Große Kreisstadt
Leutkirch im Allgäu

Bebauungsplan "Friesenhofen Hinzanger Straße 3. Änderung"

2. Förmliche Beteiligung der Träger öffentlicher Belange, Behörden und der Öffentlichkeit
Abwägung der eingegangenen Stellungnahmen
Anlage 1

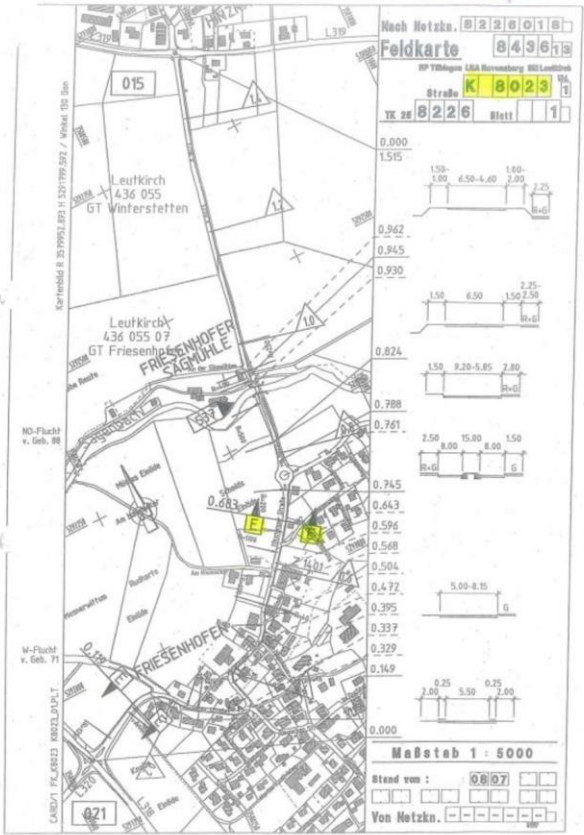
Lfd. Nr	Träger öffentlicher Belange	Anregungen und Bedenken	Stellungnahme Stadtbauamt	Abwägung Gemeinderat (Beschlussantrag)
		<p data-bbox="884 406 996 438">Anlage</p>  <p data-bbox="436 1308 683 1340">1. Zufahrt / Erschließung</p> <p data-bbox="436 1340 1164 1444">Außerhalb des Erschließungsbereiches sind unmittelbare Zufahrten oder Zugänge zu anliegenden Grundstücken von der Kreisstraße wegen der Beeinträchtigung der Sicherheit und Leichtigkeit des Straßenverkehrs nicht gestattet.</p>	<p data-bbox="1189 1340 1691 1444">Die Stellungnahme zum Zufahrtsverbot wird zur Kenntnis genommen. Eine Zufahrt zu den dort befindlichen Grundstücken ist zwar aufgrund der an der angrenzenden</p>	<p data-bbox="1700 1340 2116 1420">Ergänzung der Planzeichnung um das Zufahrtsverbot entlang der Hinzanger Straße nordöstlich des Kreisverkehrs.</p>

Lfd. Nr	Träger öffentlicher Belange	Anregungen und Bedenken	Stellungnahme Stadtbauamt	Abwägung Gemeinderat (Beschlussantrag)
		<p>Das Zufahrtsverbot ist im Bebauungslageplan M 1:500 vom 13.05.2019 nicht vollständig festgesetzt. Es ist gemäß der beigefügten Feldkarte für den Bereich nordöstlich des Kreisverkehrsplatzes noch zu ergänzen.</p> <p><u>2. Bepflanzung</u> Die Sichtfelder an den Zufahrten in die Kreisstraße müssen von Bepflanzungen freigehalten werden. Bäume und Gebüsche dürfen (im ausgewachsenen Zustand) nicht in den Sicherheitsraum der Kreisstraße hineinragen. Dieser Punkt wurde bei der Abwägung der Stellungnahme des Straßenbauamtes behandelt. Im Bebauungslageplan M 1:500 vom 13.05.2019 wurden nördwestlich des Kreisverkehrsplatzes weitere zu pflanzende Bäume eingetragen. Ergänzend zur Stellungnahme vom 26.04.2019 wird der erforderliche Sicherheitsraum für Bäume und Gebüsch definiert. Dieser hat seitlich des äußeren befestigten Fahrbahnrandes der Kreisstraße eine Breite von $\geq 1,00$ m und ist mindestens 4,50 m hoch.</p>	<p>öffentlichen Grünfläche ohnehin nicht möglich, dennoch wird der Vollständigkeit halber das Zufahrtsverbot auch für den Bereich nordöstlich des Kreisverkehrs ergänzt.</p> <p>Wird Zur Kenntnis genommen. Wie dargestellt wurde dieser Punkt bereits abgehandelt.</p> <p>Der Hinweis zum erforderlichen Sicherheitsraum nordwestlich des Kreisverkehrs wird zur Kenntnis genommen. Da die Breite der festgesetzten Straßenbegleitgrünfläche mehr als 6 Meter beträgt, kann selbst mit leicht variablen Pflanzstandorten eine Einhaltung des genannten Sicherheitsraums zum Fahrbahnrand der Kreisstraße gewährleistet werden. Im Rahmen der Pflanzmaßnahme wird darauf insbesondere geachtet. Eine Planänderung ist demnach nicht erforderlich.</p>	<p>Wird zur Kenntnis genommen.</p> <p>Wird zur Kenntnis genommen.</p>
